N/Réf. : **GHR20040\_752\_PU**  
Gest. : **AH**  
V/Réf. : **URB/7374-25**  
Corr: **J. COECKELBERGHS**  
NOVA : **08/PU/200437**

**GANSBOREN. Avenue de Villegas, 19**  
(= zone de protection de l'ensemble classé formé par les maisons 25 à 31)  
**PERMIS D'URBANISME:** Isoler par l'extérieur les façades d'une maison unifamiliale

#### Avis de la CRMS

*Élevation des situations existantes et projetées et photo de l'état existant du pignon, extraits de la demande*

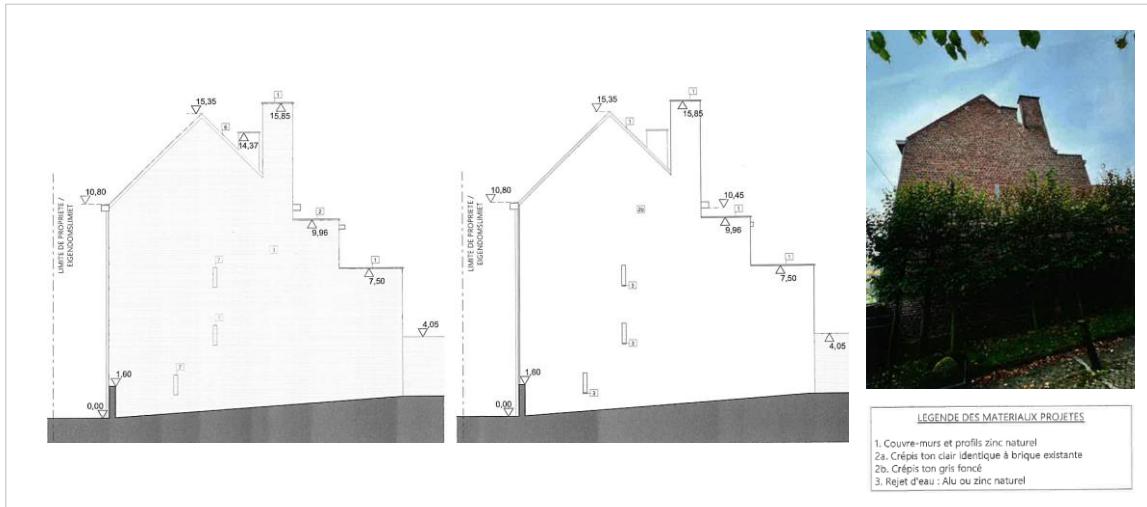
Selon la CRMS, l'isolation thermique de la maison est évidemment possible pour autant qu'elle s'intègre également harmonieusement au contexte patrimonial. A cet égard, la teinte « gris foncé » indiquée sur les plans, pour le pignon, apparaît inappropriée et susceptible d'altérer la perception du bâtiment dans la perspective de la rue, d'autant plus qu'elle est appliquée sur un enduit à la texture plus lisse.

La Commission demande que la couleur de l'enduit de finition soit modifiée vers une teinte avec une intensité de couleur (saturation) plus proche de celle de la brique, afin de conserver une perception cohérente de l'enfilade de bâtiments classés ainsi que du passage menant au parc situé en intérieur d'ilot. Une attention particulière devra par ailleurs être portée à la protection des plantations existantes, afin d'en assurer la bonne conservation pendant et après le chantier.

Enfin, les interventions prévues tant au droit des ouvertures en briques de verre qu'en façade arrière n'ont pas d'incidence négative sur le contexte patrimonial du bien et n'appellent, à ce titre, aucune remarque particulière.
